# УКАЗАНИЕ

№ 1247/1324

Изменение в схемах уста-  
новки и размыкания марш-  
рутов, выполненных по Т.П.Р.  
ЭЦ-12-80<sup>8</sup> и ЭЦ-12-83<sup>9</sup>

ШИФР: ЭЦМ100, ЭЦБ120

ЭЦ-12-83 стр. т9 (аналогично для других первых секций в поездных маршрутах по выходному/маршрутному светофору)

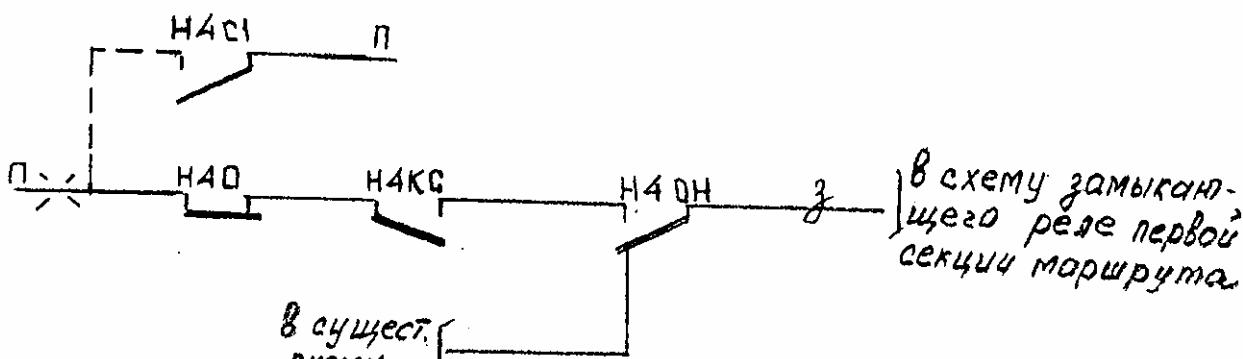
Если в установленном поездном маршруте со свободного пути наложить и снять шунт с первой секции в маршруте, то возбуждаются оба маршрутных реле в этой секции. При попытке повторно открыть светофор возбуждается контрольно-секционное реле, и в схему замыкающего реле при возбужденном медленнодействующем путевом реле МСП подается питание. Замыкающее реле возбуждается и выключает начальное реле светофора, выключаются контрольно-секционные реле, и повторное открытие светофора оказывается невозможным без предварительной искусственной разделки маршрута.

Для исключения этого недостатка в схему включения реле З первых секций в поездных маршрутах необходимо ввести контакт повторителя поездного сигнального реле выходного (маршрутного) светофора.
